天竜川流砂系総合土砂管理計画検討委員会

【第9回上流部会】

これまでの上流部会の開催概要
前回上流部会での意見対応

令和8年3月11日

ダム貯水池の粒径抽出

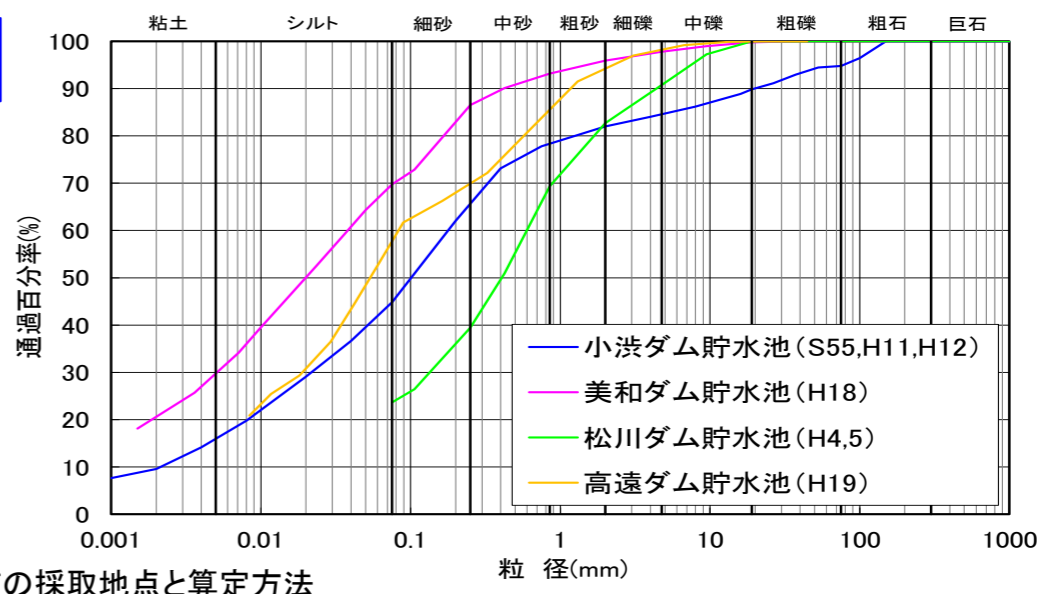
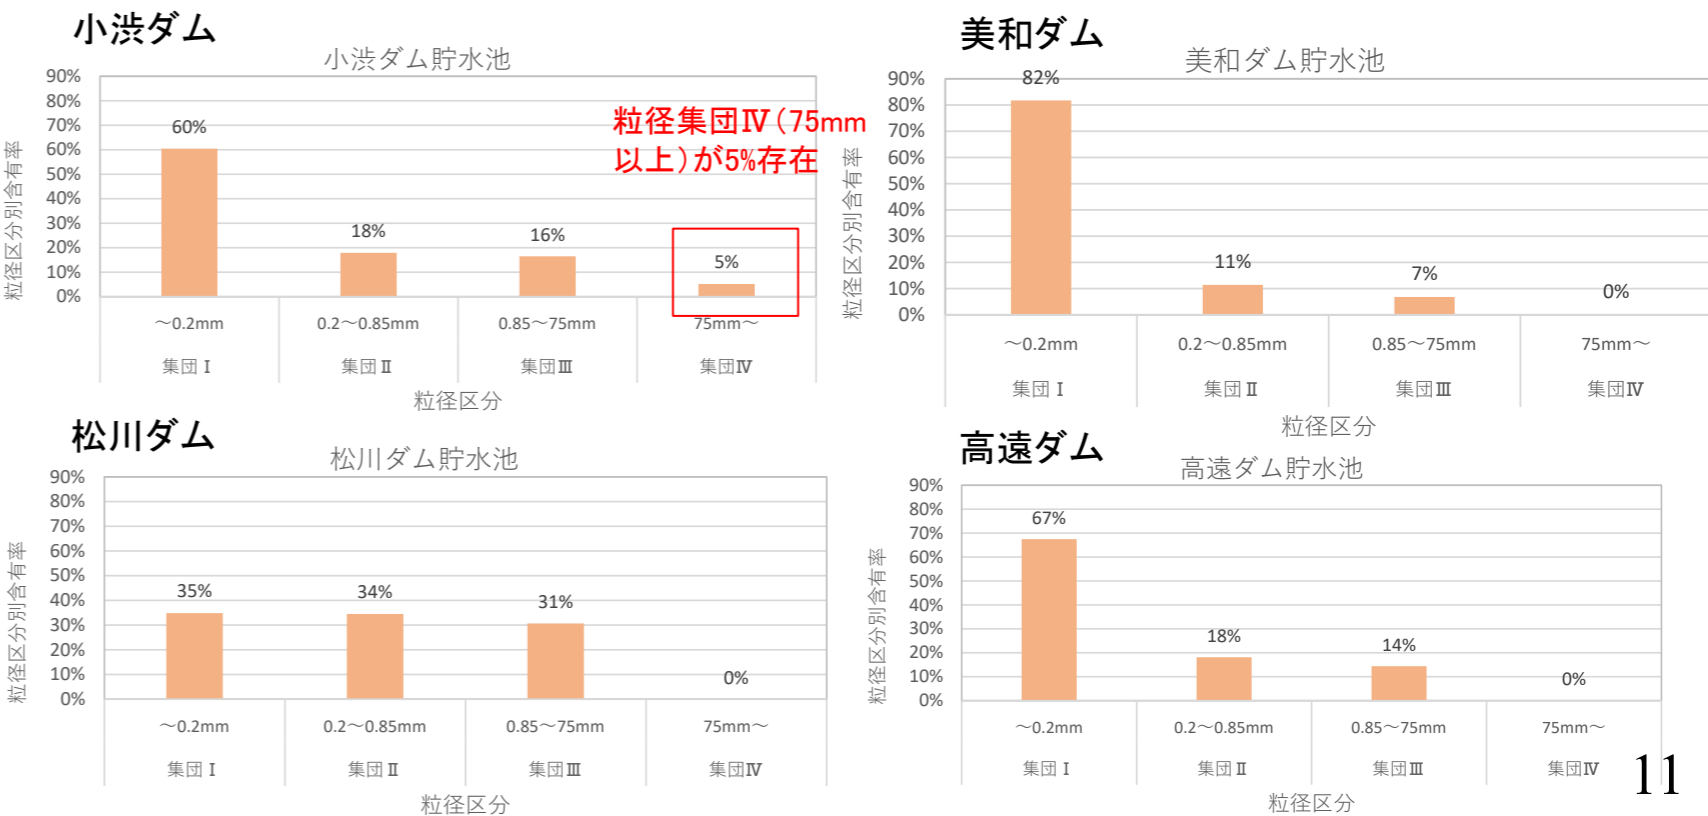
【指摘①】
 粒径の通過百分率のグラフについて、支川ダム領域の粒度分布は、各ダム（小渋ダム、美和ダム、松川ダム、高遠ダム）、それぞれの線がどのダムに該当するのか知りたい。小渋ダムの流入土砂量の粒径が合っているか確認するために知りたい。

- 支川ダム領域の粒径河積曲線を抽出し、各ダムの粒度構成を確認した。
- 美和ダム、高遠ダム、小渋ダムは、粒径集団 I の割合が最も多い。
- 一方で小渋ダムでは4ダムの中で唯一粒径集団IVが**5%程度**となっており、粗い粒径も堆砂している状況が確認できる。

- 小渋ダム 複数地点のボーリング調査による堆積土砂量と砂利採取量を戻した土砂量に基づいて算定
- 美和ダム 複数地点のボーリング調査による堆積土砂量に基づいて算定
- 松川ダム 複数地点のボーリング調査による堆積土砂量に基づいて算定
- 高遠ダム 1測線(No.1)のボーリング調査結果をもとに設定

小渋川～小渋ダムの通過土砂量計算結果【総合土砂管理計画(更新前)】

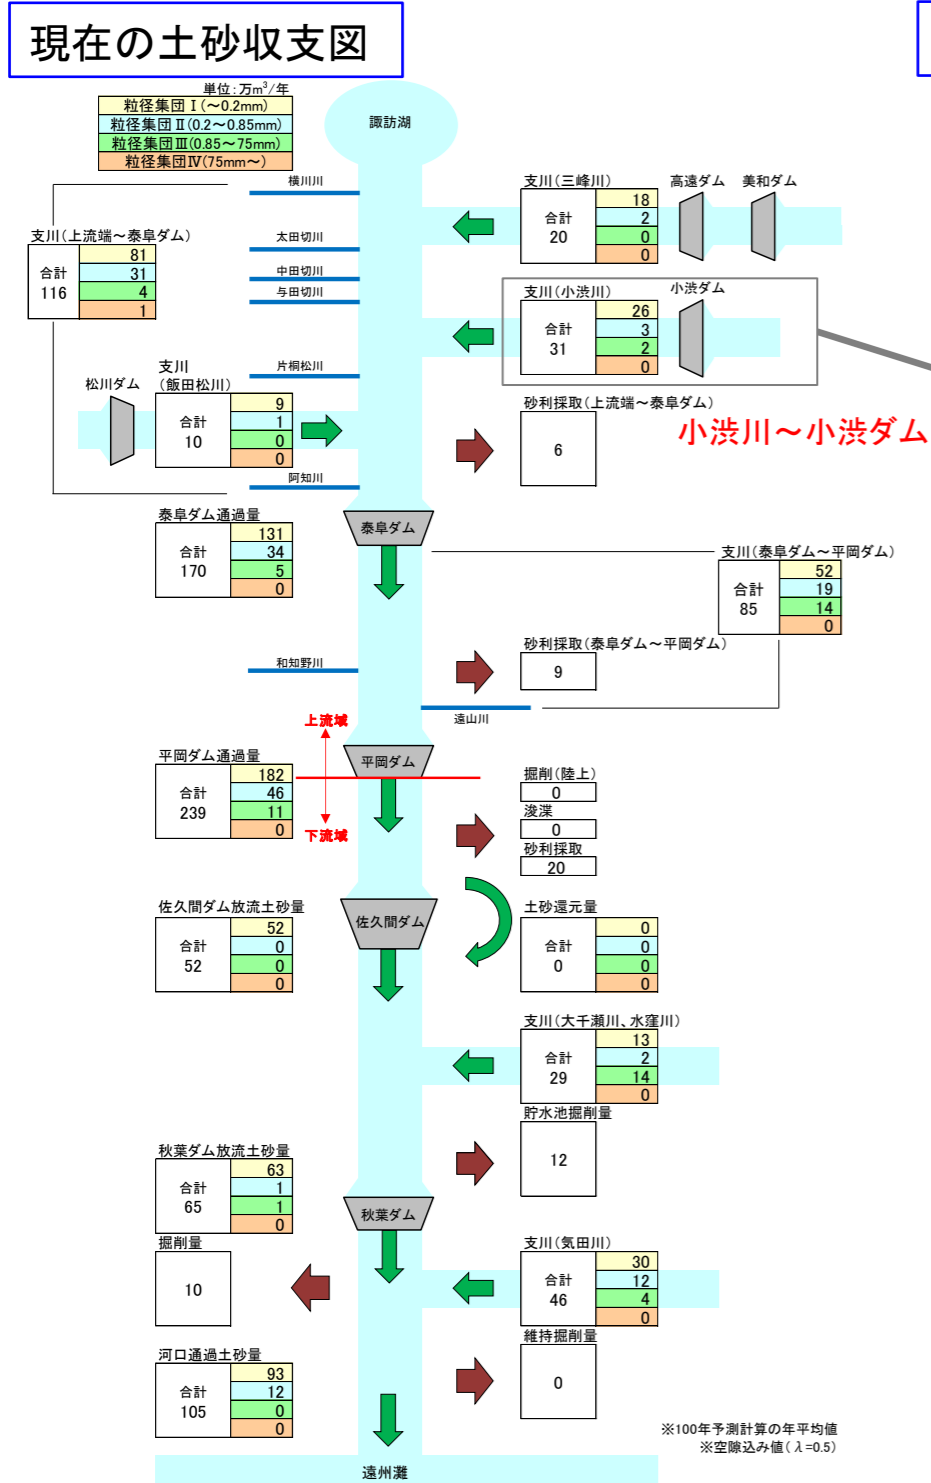
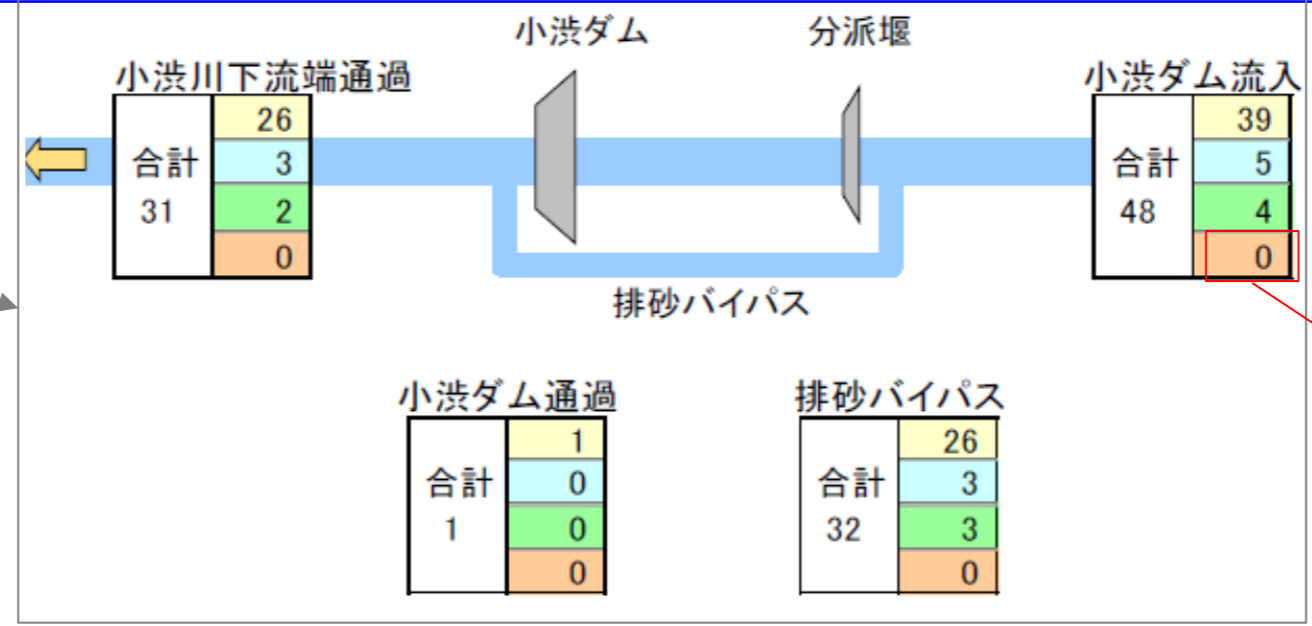
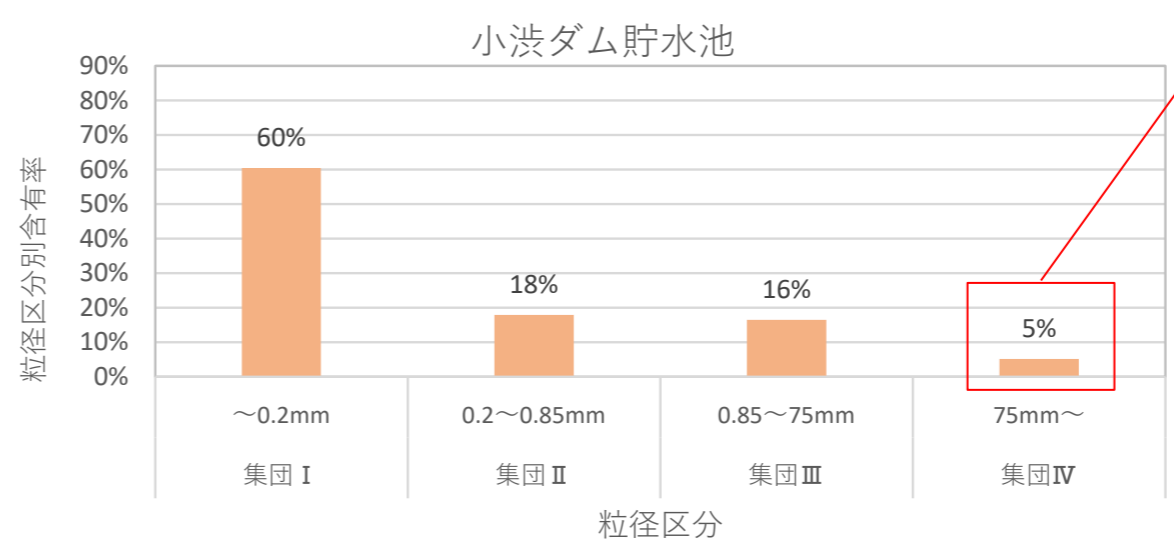
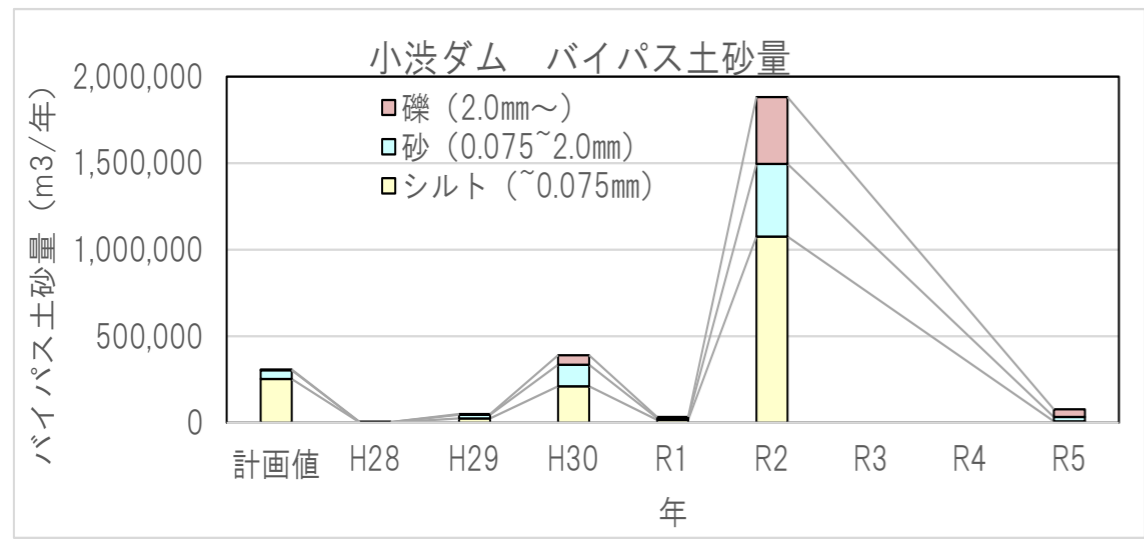
【指摘①】
 粒径の通過百分率のグラフについて、支川ダム領域の粒度分布は、各ダム（小渋ダム、美和ダム、松川ダム、高遠ダム）、それぞれの線がどのダムに該当するのか知りたい。小渋ダムの流入土砂量の粒径が合っているか確認するために知りたい。

- ・小渋ダム貯水池には75mm以上の土砂が確認できる中、土砂収支計算において、同等以上の粒径の土砂流入が計算されているか確認するため、貯水池の堆積土砂の粒度構成の実績値と小渋ダム流入土砂量の計算結果による粒度構成を比較した。
 - ・その結果、小渋ダム流入土砂量計算結果は、75mm以上の粒径集団Ⅳが0%とほぼ流入しない結果となっており、貯水池の堆砂実績と整合しない状況となっている。
- ⇒小渋ダムへの流入土砂量の算定根拠となるLQ式を精査し、近年の実態を踏まえて見直した（P13参照）

土砂収支計算における小渋ダム流入土砂量は、粒径集団Ⅳ(75mm以上)が0%とほぼ流入していない結果となっている。
 (貯水池堆積土砂には存在)

小渋ダムバイパス土砂量計算結果【小渋ダムモニタリング委員会】

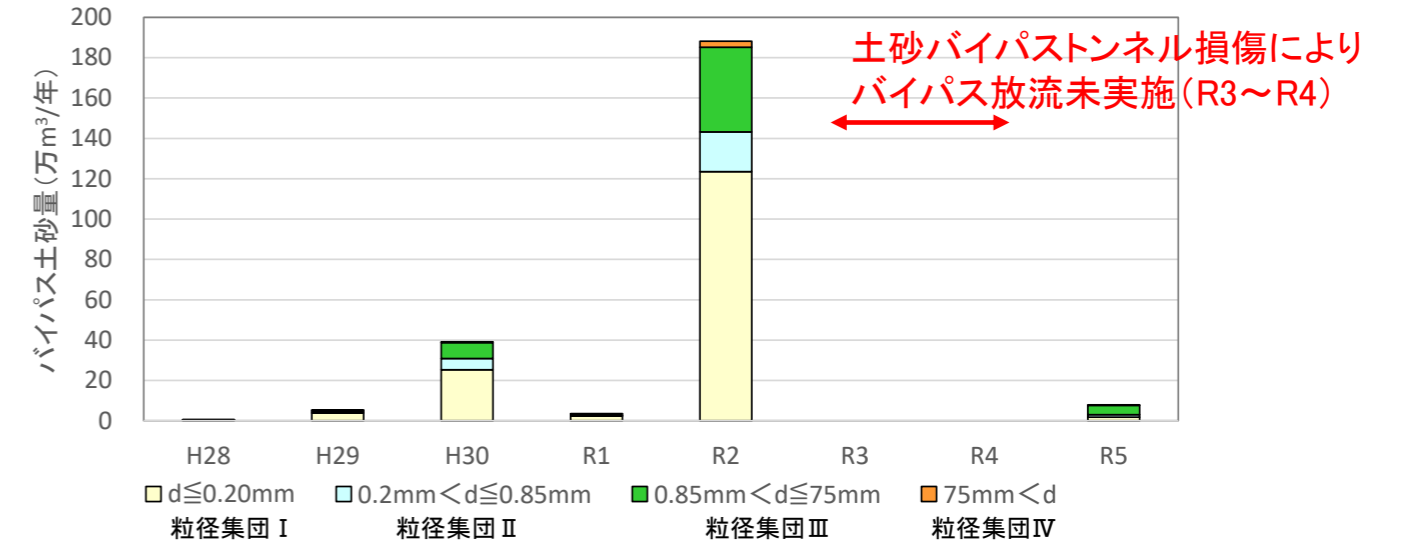
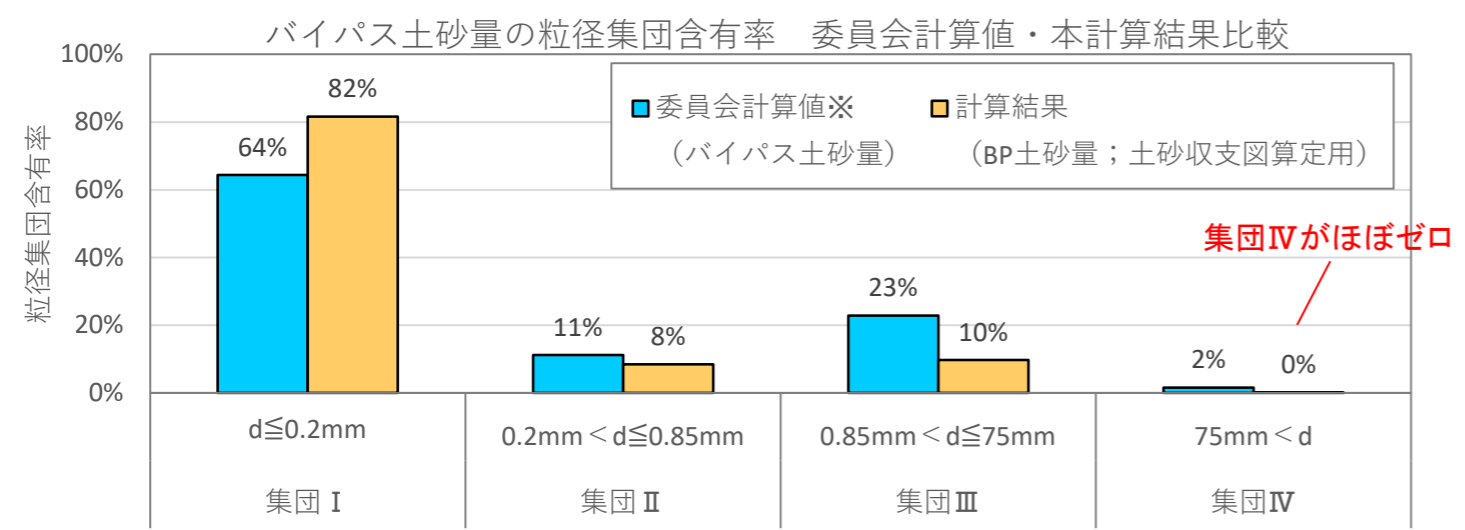
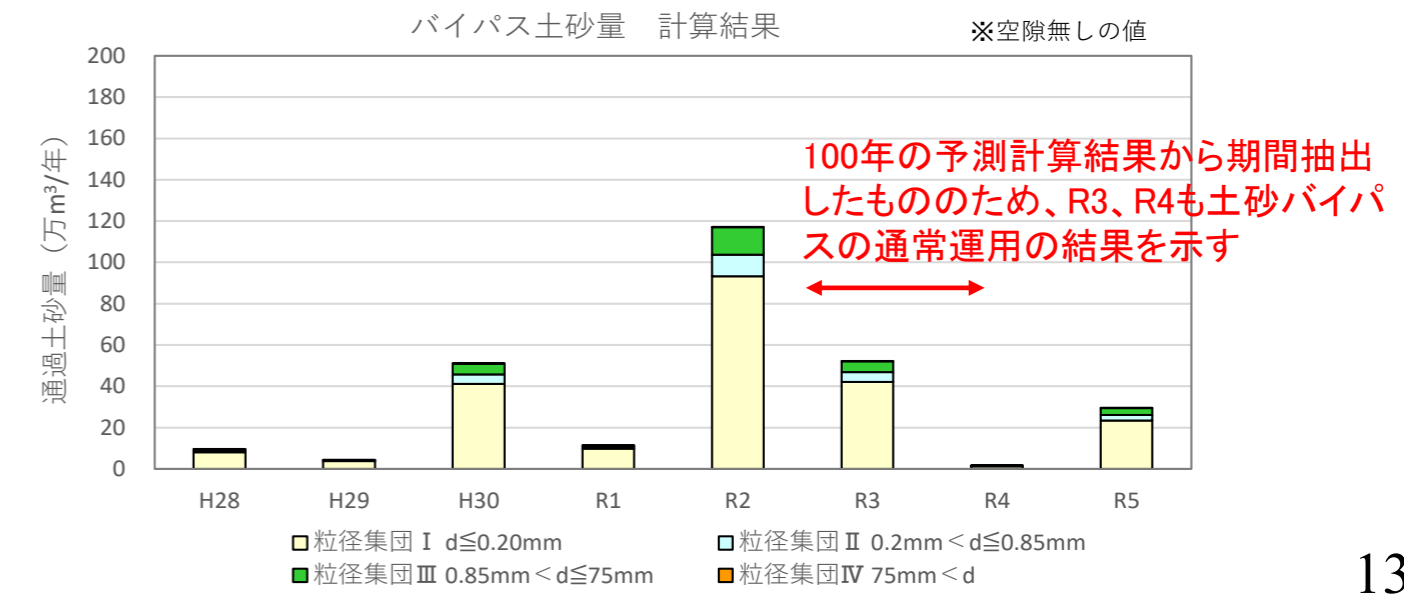
【指摘⑧】
 小渋ダムのバイパス土砂量の結果の粒径区分は資料-1のP7の総合土砂管理計画の粒径集団の粒径区分との表記が異なるので見にくい。また、粗い粒径が流出しているが、総合土砂管理計画での土砂収支図では粗い粒径がほとんど出ていない。乖離している理由について整理が必要である。

- ・小渋ダムモニタリング委員会資料に掲載していた小渋ダムのH28～R5のバイパス土砂量の経年変化を粒径集団別に変換して示した。また、土砂収支図に掲載している小渋川流出土砂量算定時のバイパス土砂量の計算結果から同期間を抽出し比較した。
- ・小渋ダムモニタリング委員会でのバイパス土砂量と比べ、総合土砂管理の土砂収支計算における小渋ダムのバイパス土砂量は、**粒径集団Ⅲ以上が少なく、粒径集団Ⅳはほぼゼロ**となっている。

小渋ダム～小渋川土砂収支計算結果【総合土砂管理計画（更新前）】

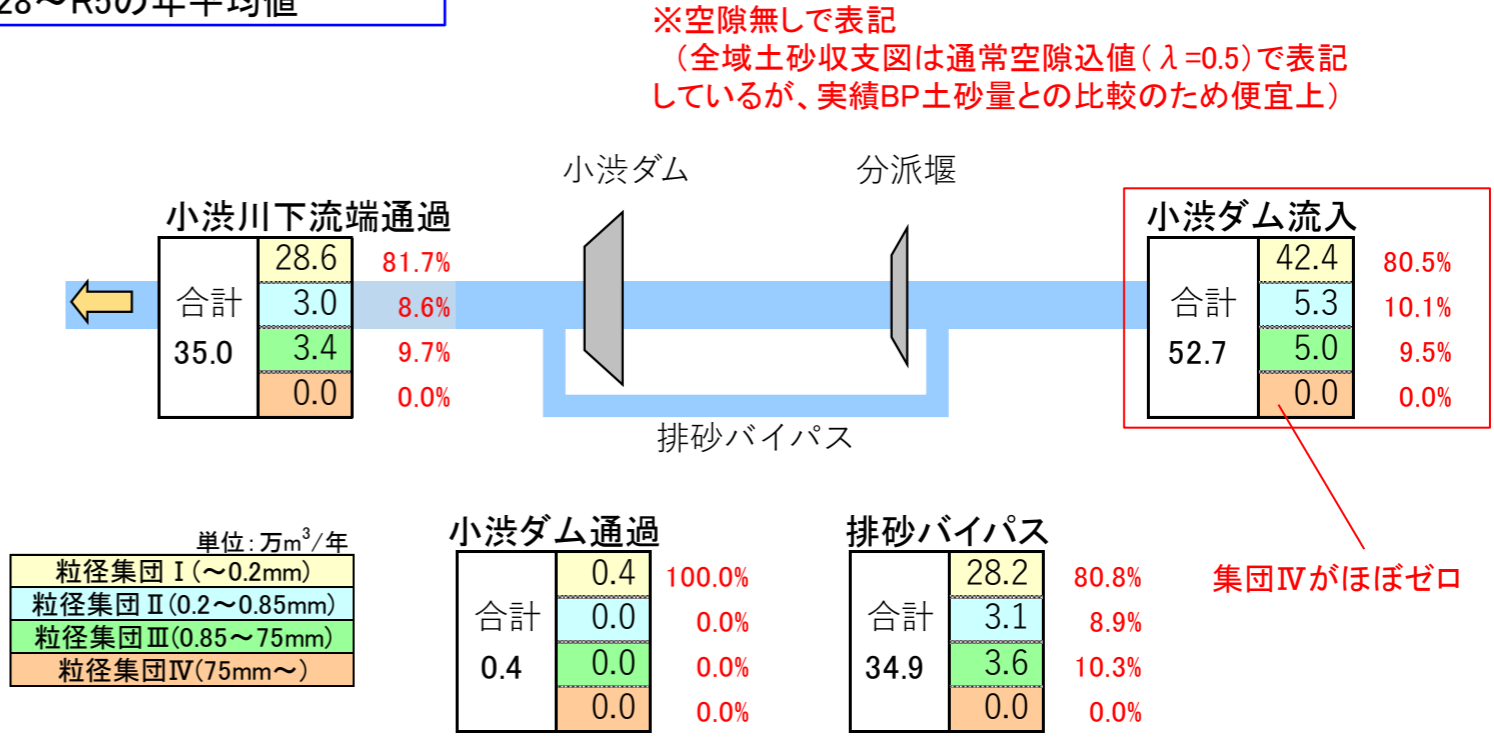
【指摘⑧】
 小渋ダムのバイパス土砂量の結果の粒径区分は資料-1のP7の総合土砂管理計画の粒径集団の粒径区分との表記が異なるので見にくい。また、粗い粒径が流出しているが、総合土砂管理計画での土砂収支図では粗い粒径がほとんど出ていない。乖離している理由について整理が必要である。

- ・粒径集団含有率の委員会計算結果と本計算結果の比較より、本計算結果は委員会計算結果よりも全体的に細粒分（集団Ⅰ）が多く、粗い粒径（集団Ⅱ～Ⅳ）が少ない結果となっている。小渋ダム流入土砂量を算定するためのLQ式を示した。
 - ・小渋ダムLQ式はダム貯水池のボーリング調査結果と経年的な河床高縦断データをもとに算定した年別粒径別堆積土砂量に基づき算定されたものである。（大ダム方式に準拠）
 - ・小渋ダムLQ式は、最大の粒径区分で19～37mm（代表22.75mm）であり、粒径集団Ⅳに該当する75mm以上の粒径は含まれていないため、土砂収支計算の中で小渋ダムに75mm以上の土砂供給は見込まれていない。
- ⇒当時、それ以前の貯水池堆砂実績に基づくLQ式が19～37mmを最大としていたが、近年の実態に合っていない（粗粒分が供給されない）ことを踏まえ、供給土砂量の設定のためのLQ式の見直しを実施（P16参照）

LQ式の最大粒径区分は19～37mmであり、75mm以上は含まれていない
